Commune de Hauteroche

Délimitation des périmètres de protection des 3 sources alimentant la commune d'Hauteroche : source Vignot, source Sous Rochaux, source Ruelle Brûlée

**Avis d'hydrogéologue agréé
en matière d'hygiène publique**

AVIS PREALABLE SUR LE CONTENU DES INFORMATIONS TECHNIQUES DISPONIBLES

- ETAT ACTUEL DU CAPTAGE ET POSSIBILITES D'AMELIORATION !(cf. plan ci-joint).

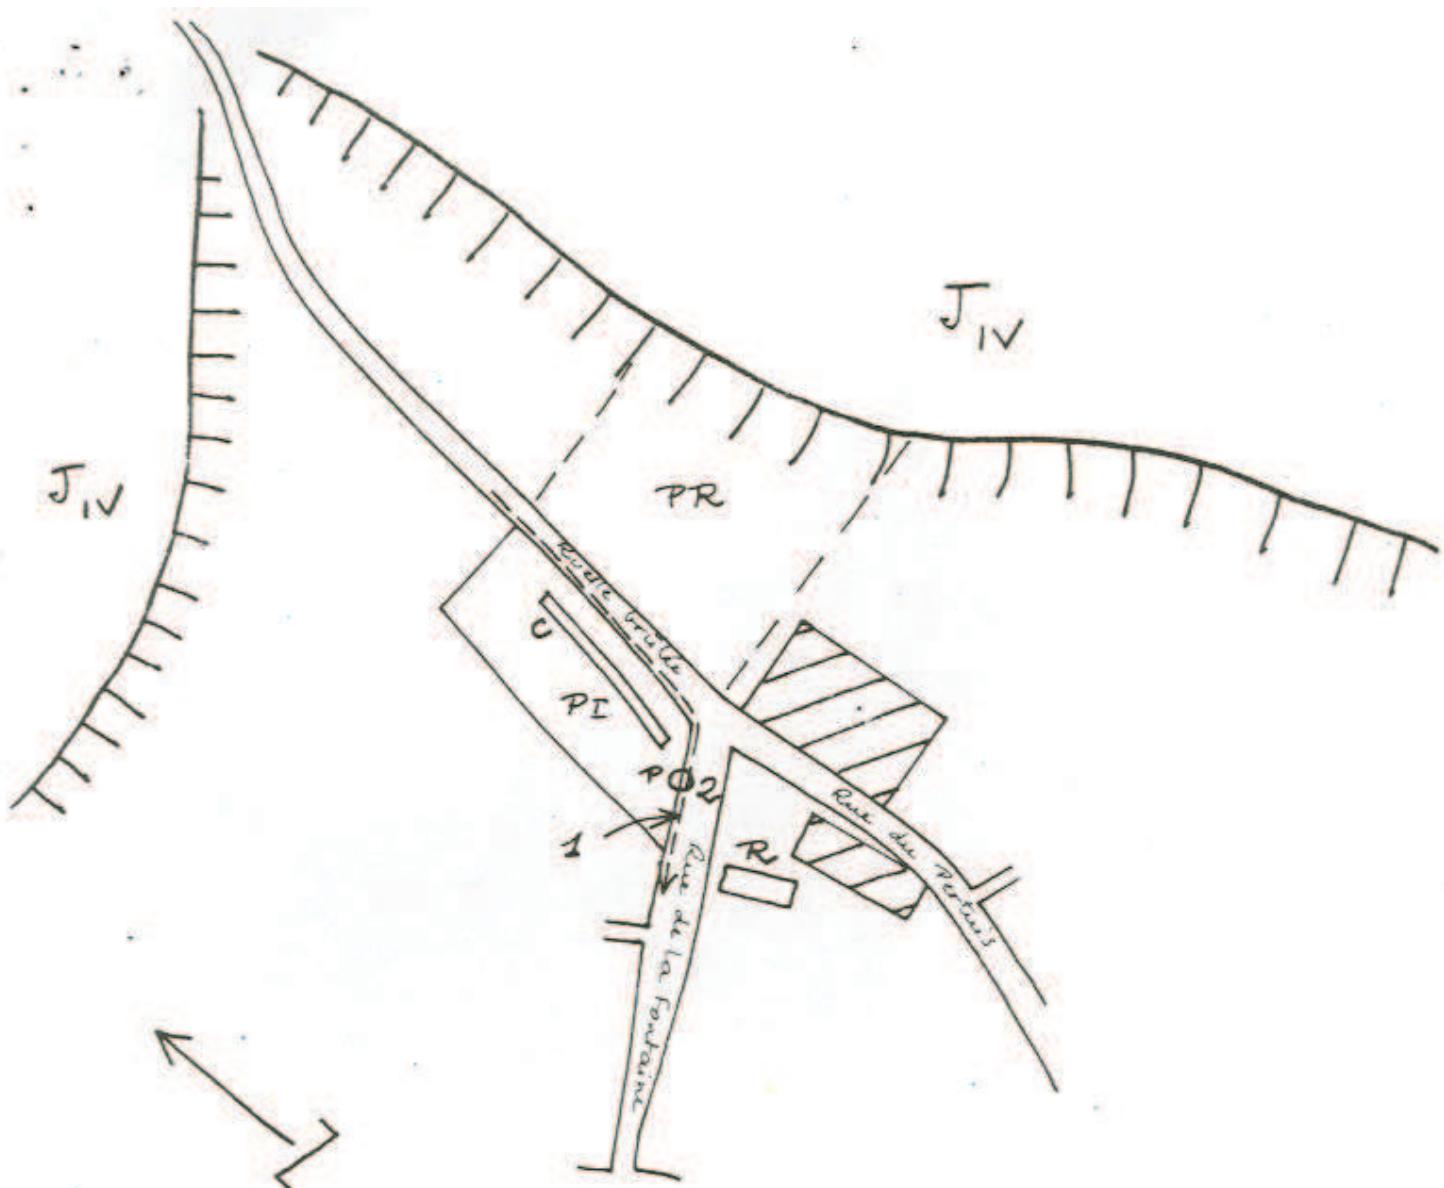
1 - Un périmètre de protection immédiate, clos et dont l'accès sera interdit sauf pour les besoins du service sera établi autour de la tranchée. Il s'appuiera à l'Est sur la Ruelle brûlée, au sud sur la rue de La Fontaine, et s'étendra au Nord et à l'Ouest à 10 m au moins des limites de l'Ouvrage.

2 - Un périmètre de protection rapproché prolongera le précédent vers l'Est jusqu'au rebord du plateau. Il n'est pas besoin de le clôturer, mais aucune installation ni aucun dépôt de nature à nuire à la qualité des eaux n'y seront tolérés (par exemple écurie, WC, fumier, dépôt d'ordures etc....).

3 - Le périmètre de protection éloignée comprendra la tête du vallon sur le plateau jusqu'à l'ancienne voie romaine (cf. extrait de carte ci-joint) on y interdira l'épandage des engrangis d'origine animale en phase liquide tels que lisier, purin etc...

4 - Le système de fermeture du regard installé en bordure de la rue de La Fontaine sera modifié de façon à être rendu étanche, l'obturation actuelle étant assurée par une simple plaque de genre de celles utilisées pour les bouches d'égout..

5 - Le drainage de La Ruelle brûlée sera assuré au-dessus du captage par un caniveau cimenté se prolongeant rue de La Fontaine au delà du passage de la conduite. Dans la même optique la rue de La fontaine sera rendue étanche dans sa partie haute, depuis son croisement avec La Ruelle brûlée jusqu'au même point.
